OGGETTO: [ID 7554] Procedura di Valutazione di Impatto Ambientale ai sensi dell'art.23 del D.Lgs 152/2006 relativa al progetto per la produzione di energia elettrica da fonte eolica denominato "Parco eolico Samassi-Serrenti" costituito da n. 11 aereogeneratori con potenza unitaria di 6 MW, per una potenza complessiva di 66 MW, nei comuni di Samassi (VS) e Serrenti (VS) con stazione di trasformazione nel comune di Sanluri (VS) ed opere accessorie nei comuni di Samassi, Serrenti, Furtei e Sanluri. Proponente Sorgenia Renewables S.r.l.

Risposta ad osservazioni presentate dalla Regione Sardegna.

Figura 1 - Piazzola definitiva aerogeneratore SR10

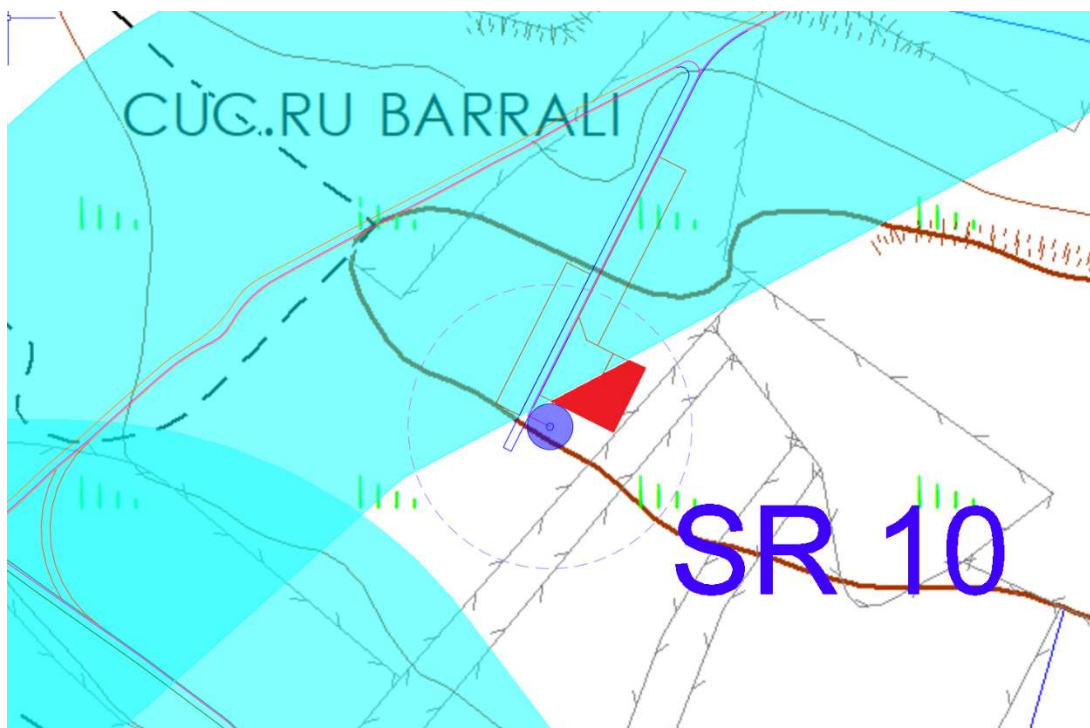
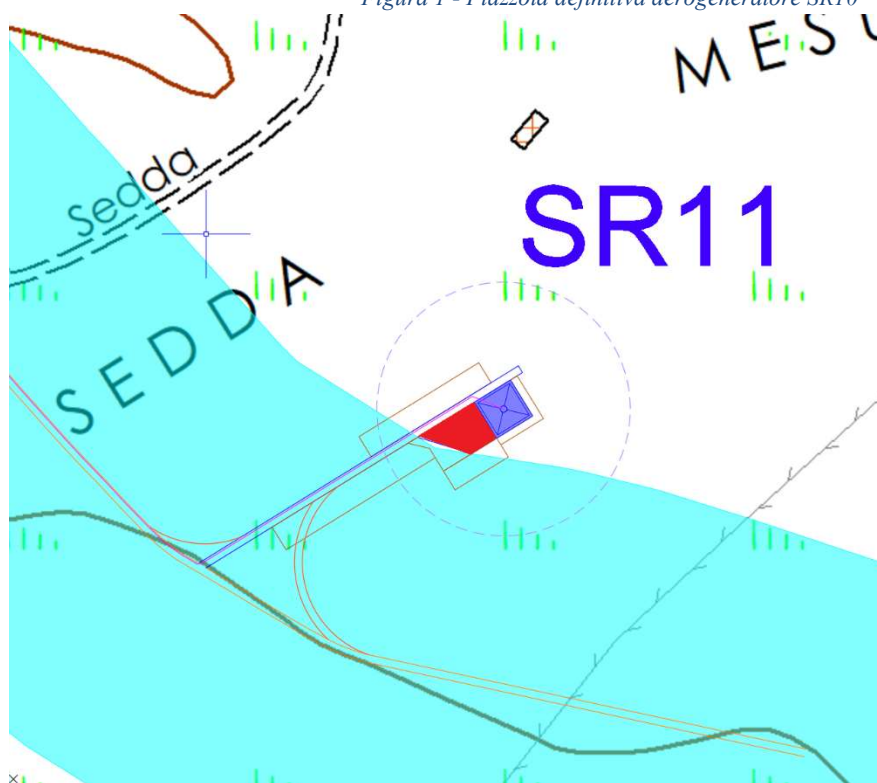
- 1.1.3. punto 13.8: fiumi, torrenti e corsi d'acqua e relative fasce di 150 m dalle sponde, vincolati ai sensi dell'art. 143 e delle N.T.A. del P.P.R. (Rio Tistivillus, Canale Partitore Principale del Flumendosa, Rio Perda Longa);

Le aree di installazione degli aerogeneratori risultano esterne alle aree identificate "fiumi, torrenti e corsi d'acqua e relative fasce di 150 m dalle sponde, tutelate ai sensi dell'art. 143 e delle N.T.A. del P.P.R. (Rio Tistivillus, Canale Partitore Principale del Flumendosa, Rio Perda Longa)". Il nuovo progetto, in virtù della nuova configurazione delle piazzole definitive degli aerogeneratori, ivi inclusi gli aerogeneratori SR10 e SR11 evidenziati nel contributo del Servizio Tutela del Paesaggio Sardegna Centrale con nota n. 34003 del 30.06.2022 (prot. D.G.A. n. 16933 del 01.07.2022), rispetta il suddetto buffer di 150m, come evidenziato nelle immagini di seguito riportate (piazzola di esercizio evidenziata in rosso).

Figura 1 - Piazzola definitiva aerogeneratore SR10

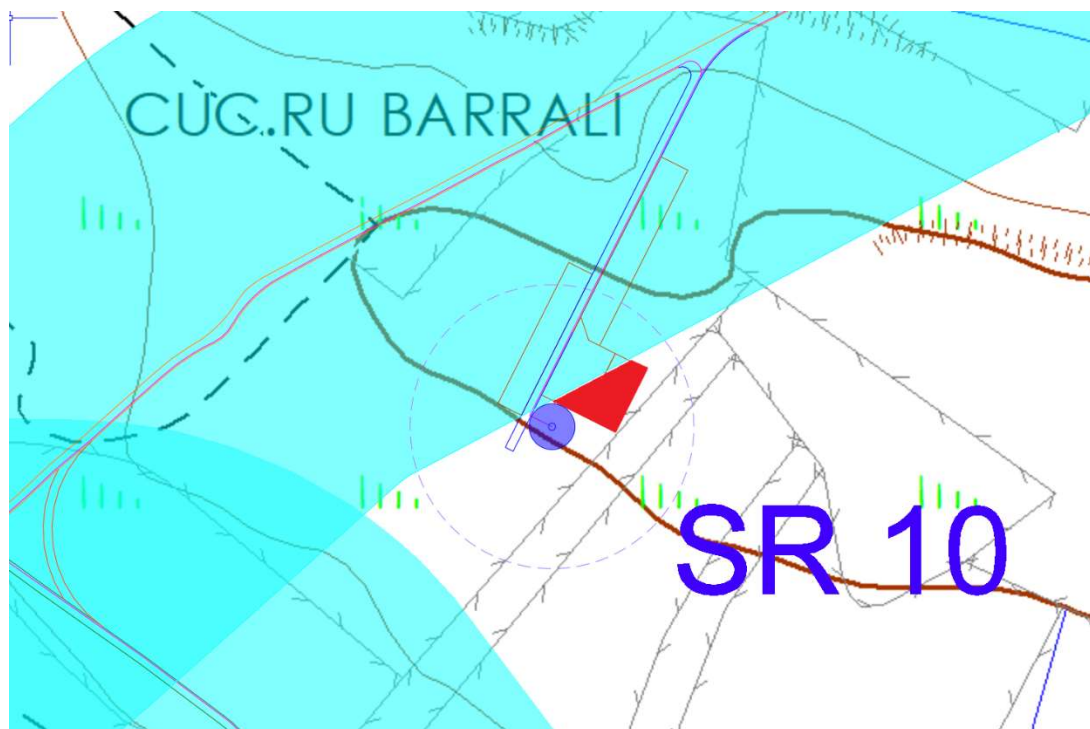
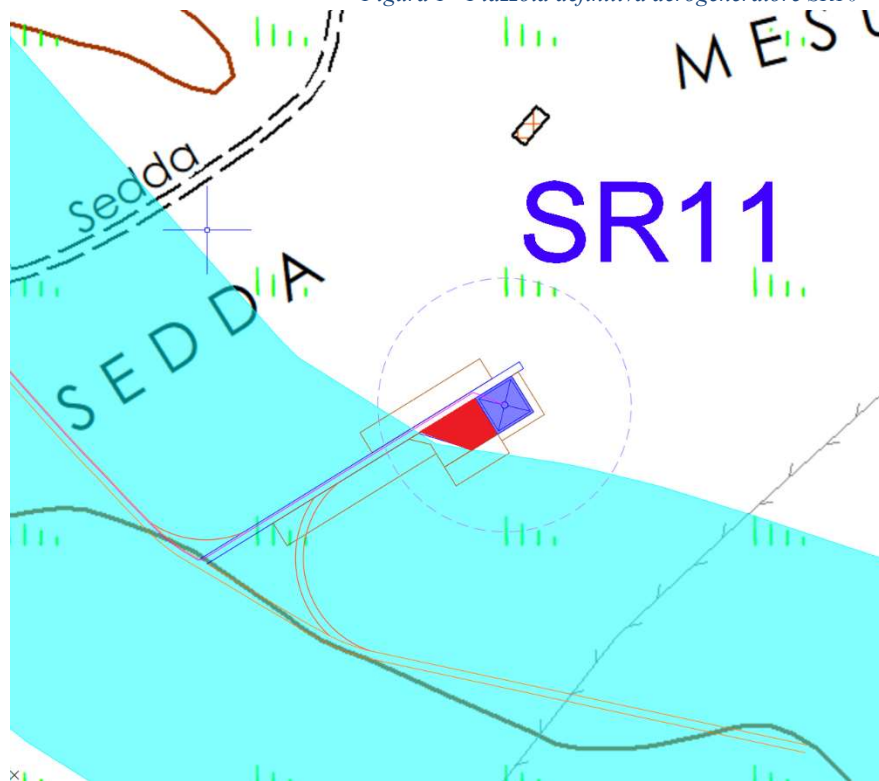
2. con nota n. 34003 del 30.06.2022 (prot. D.G.A. n. 16933 del 01.07.2022), allegata alla presente, il Servizio Tutela del Paesaggio Sardegna Centrale rileva l'interessamento di aree vincolate paesaggisticamente ai sensi del D. Lgs 42/2004 e la sussistenza di alcune criticità quali la sottrazione di superficie agricola e discontinuità del paesaggio rurale, il contrasto con gli art. 103 e 29 delle N.T.A. del P.P.R, le eccessive dimensioni degli aerogeneratori, la mancata valutazione dell'impatto da tutti i beni di interesse culturale di cui all'art. 10 del D. Lgs. 42/2004 presenti nel bacino visivo;

Le aree di installazione degli aerogeneratori risultano esterne alle aree identificate "fiumi, torrenti e corsi d'acqua e relative fasce di 150 m dalle sponde, tutelate ai sensi dell'art. 143 e delle N.T.A. del P.P.R. (Rio Tistivillus, Canale Partitore Principale del Flumendosa, Rio Perda Longa)". Il nuovo progetto, in virtù della nuova configurazione delle piazzole definitive degli aerogeneratori, ivi inclusi gli aerogeneratori SR10 e SR11 evidenziati nel contributo del Servizio Tutela del Paesaggio Sardegna Centrale con nota n. 34003 del 30.06.2022 (prot. D.G.A. n. 16933 del 01.07.2022), rispetta il suddetto buffer di 150m, come evidenziato nelle immagini di seguito riportate (piazzola di esercizio evidenziata in rosso).
